Mestna občina **Novo mesto**

Številka: 350-20/2017

OBČINSKI PODROBNI PROSTORSKI NAČRT ZA OBVOZNICO ŠMIHEL

STALIŠČA DO PRIPOMB IN PREDLOGOV iz javne razgrnitve dopolnjenega osnutka občinskega podrobnega prostorskega načrta za obvoznico Šmihel

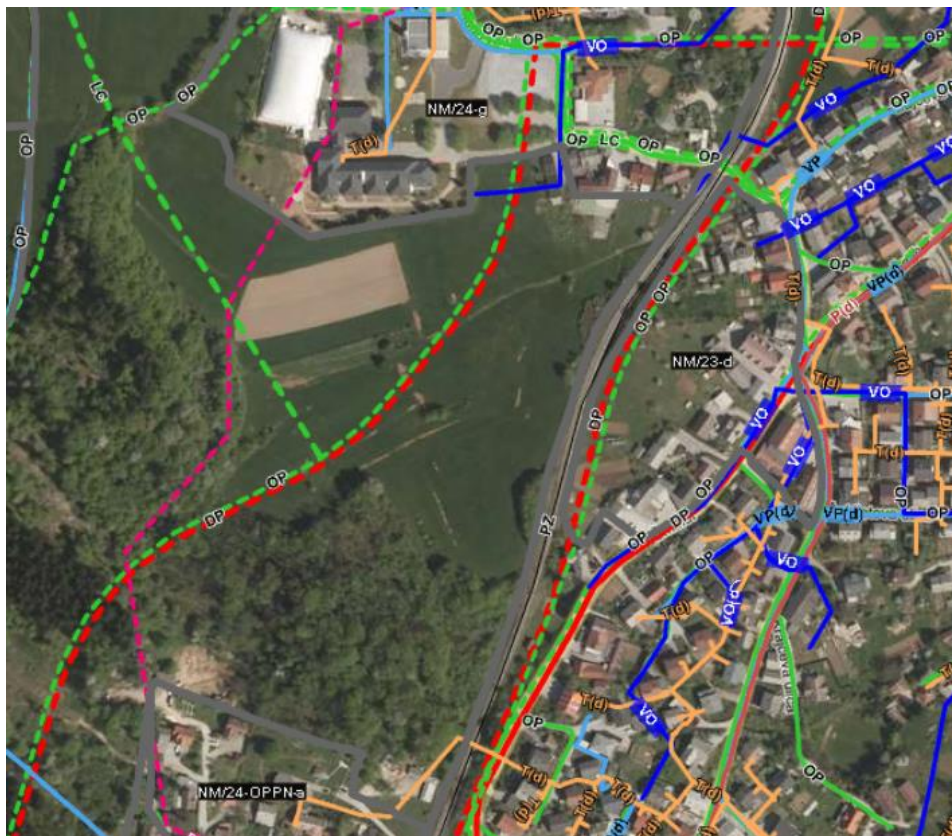
Na strani 30 se v grafičnem delu ne vidi kolesarskih stez, zato predlog, da se to do naslednjic popravi.

Stališče: Pripomba je že upoštevana.

Obrazložitev: Iz grafičnega dela je v legendi razvidno, kako so prikazani pločniki, večnamenske poti in kolesarske steze. Samo v severnem delu trase obvoznice s krožnim križiščem pod železniškim nadvozom imata pločnik in kolesarska steza ločen potek (rdeča šrafura za kolesarsko stezo), medtem ko je na preostalem delu s skupnim potekom (večnamenska pot) uporabljena siva šrafura.

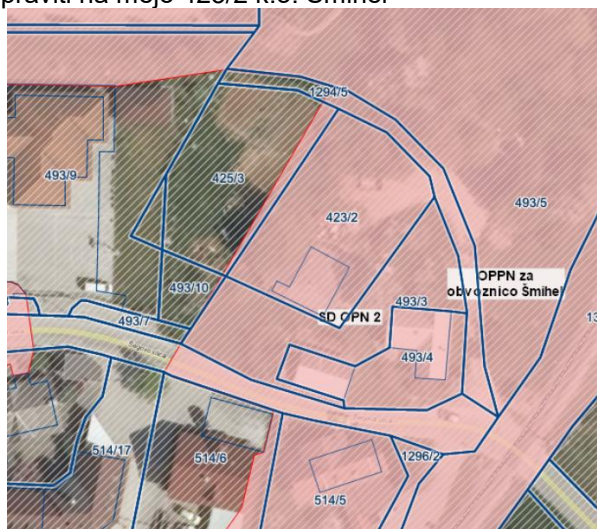
Upoštevajo naj se poimenovanja iz Odloka o ulicah v naselju Novo mesto, v nasprotnem primeru pa se naj popravi Odlok o ulicah; Šmihelska cesta leži med Zdravstvenim domom in bolnico, pri cerkvi Šmihel pa je Ulica Šmihel, ne pa Šmihelska cesta; pri pripravi dokumenta naj se predvidijo poteki novih ulic ali pa spremembe poteka sedanjih ulic, ter da se pravočasno pred podelitvijo hišne številke za prvo stavbo na taki ulici, ta dokument ustrezno sprejme in novelira.

Stališče: Pripomba se delno upošteva.

V OPPN se natančneje opredelijo poimenovanja »Šmihelska cesta« in »Ulica Šmihel«.

Poimenovanje ulic pa se ne določa v OPPN, ampak z drugim občinskim odlokom, in sicer Odlokom o ulicah v Novem mestu (Uradni list RS, št. 32/93, 94/02, 92/07, 62/10 in 77/10 –tehn.popr., 112/13).
